ул. И. Лученка, 24

7-13.10.5 AP-1

Экспертный методический комплекс «Минск-Мир»  
Проект застройки  
Жилой дом №15 по ул.  
С/Дом Д/дом

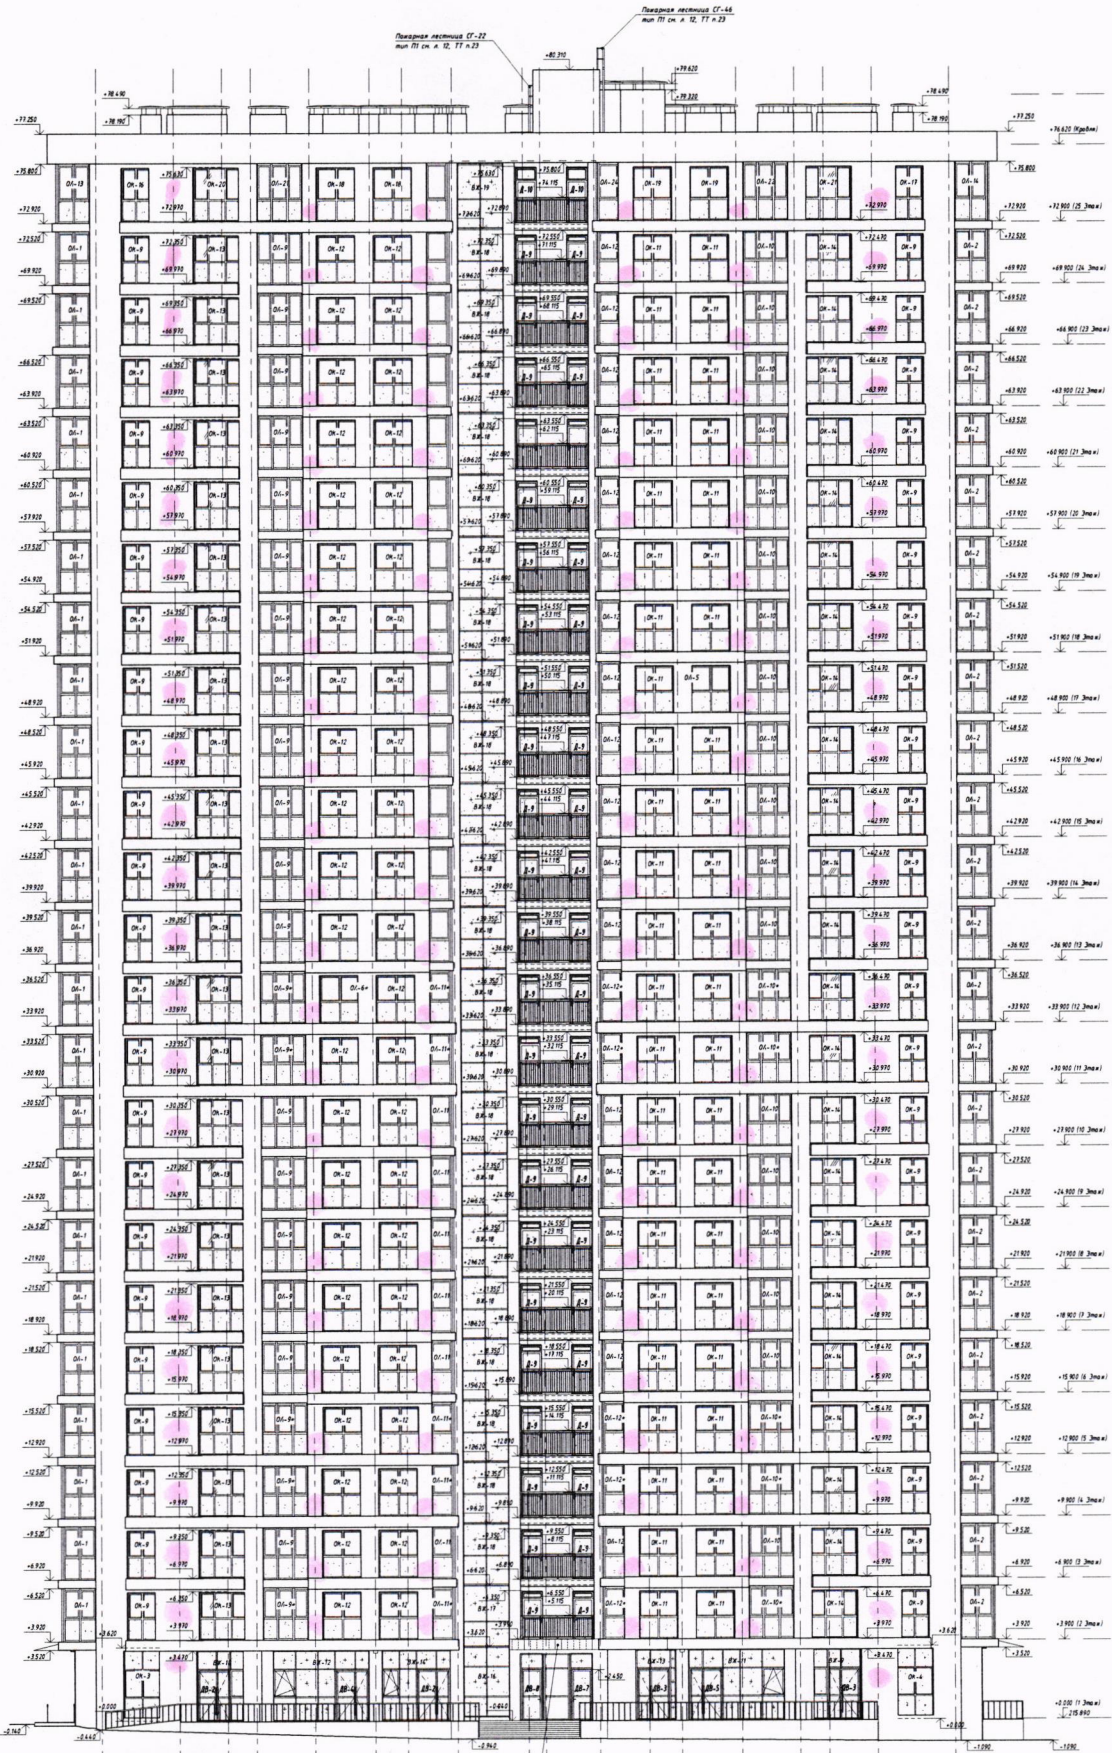
Водоотведение конденсата внешнего блока кондиционера выполнять через систему канализации квартиры. Установка декоративного короба (экрана) для наружного блока кондиционера должна соответствовать цвету фасада здания. Установка спутниковых антенн предусмотрена на кровле.

7-13.10.5 АР-1

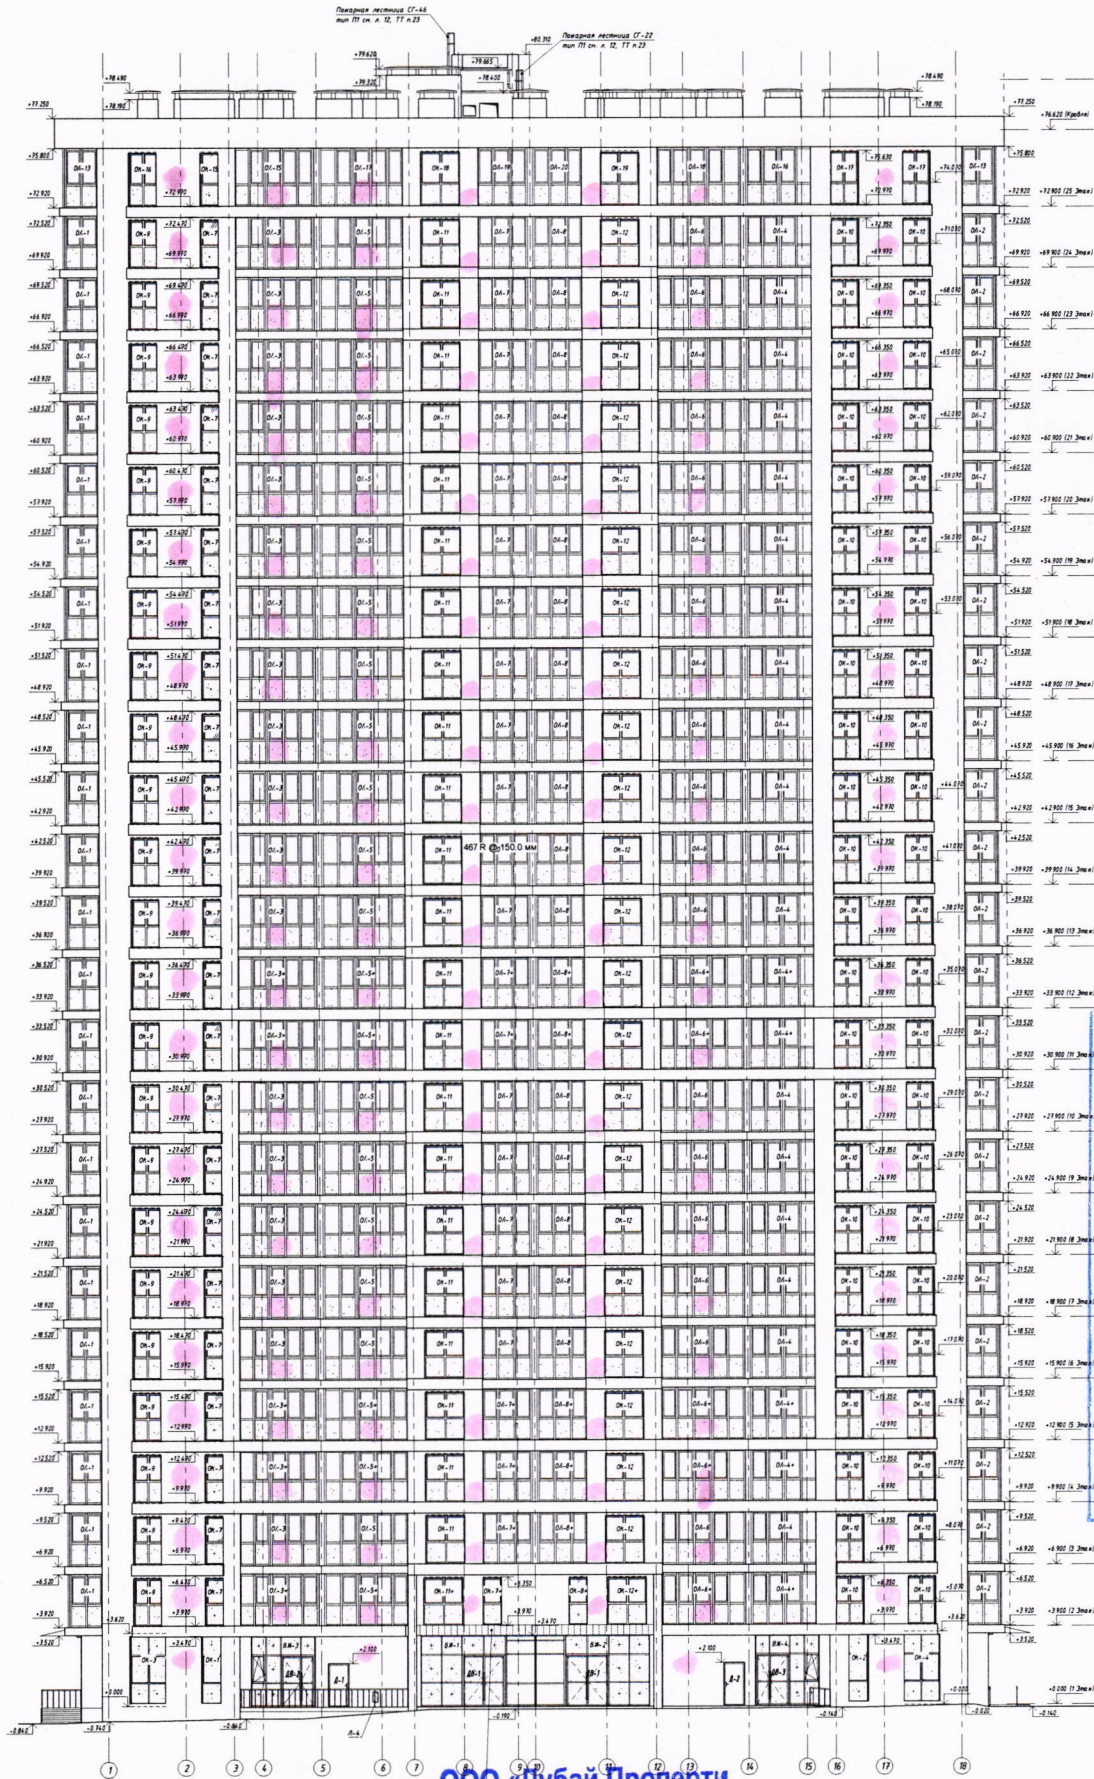
Водоотведение конденсата внешнего блока кондиционера выполнять через систему канализации квартиры. Установка декоративного короба (экрана) для наружного блока кондиционера должна соответствовать цвету фасада здания. Установка спутниковых антенн предусмотрена на кровле.

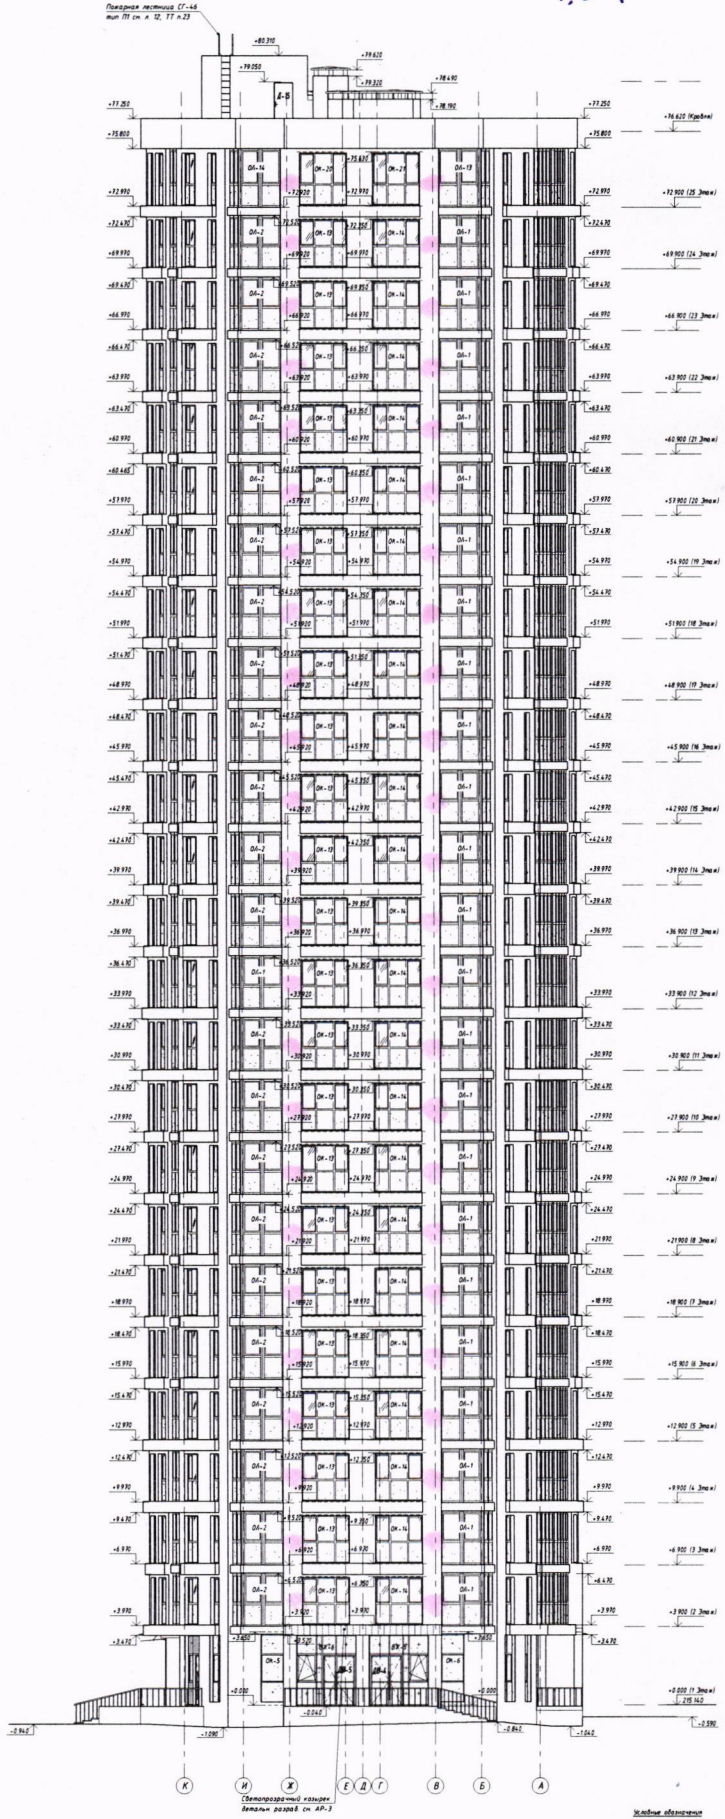
**Водоотведение конденсата внешнего блока кондиционера выполнять через систему канализации квартиры. Установка декоративного короба (экрана) для наружного блока кондиционера должна соответствовать цвету фасада здания. Установка спутниковых антенн предусмотрена на кровле.**

7-13.10.5 АР-1	
		Экспертный инженерно-технический отдел «Минск-Рис»	
		Проект застройки	
		12-й очередь строительства Жилой дом №15 по ул.	
		Крыша Атом / Лестница	
№ п/п	наим.	Дата	Подпись
1	Введен	05.21	
2	Введен	05.21	
3	Введен	05.21	
4	Введен	05.21	
5	Введен	05.21	
6	Введен	05.21

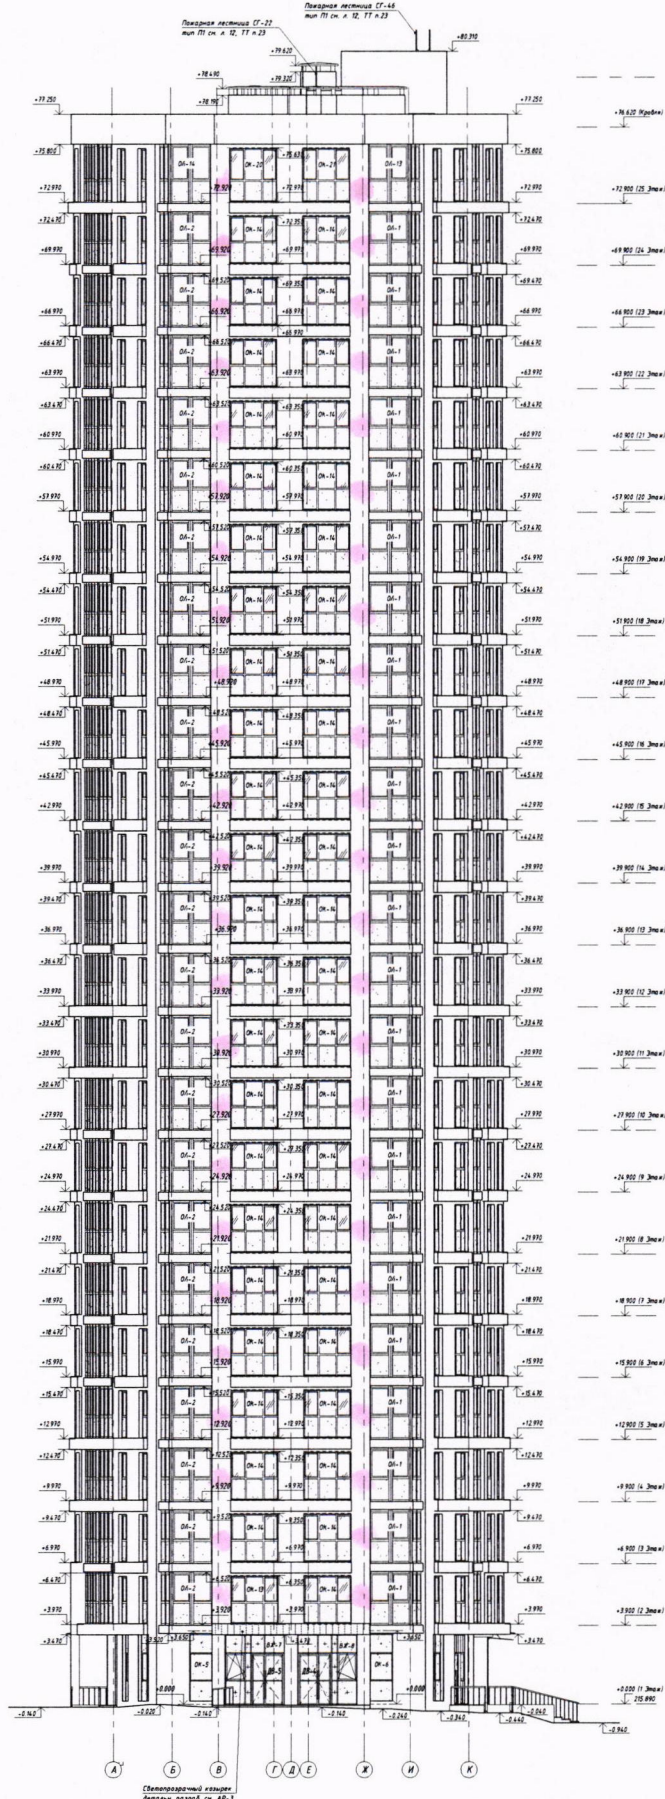
ул. И. Лученка, 24
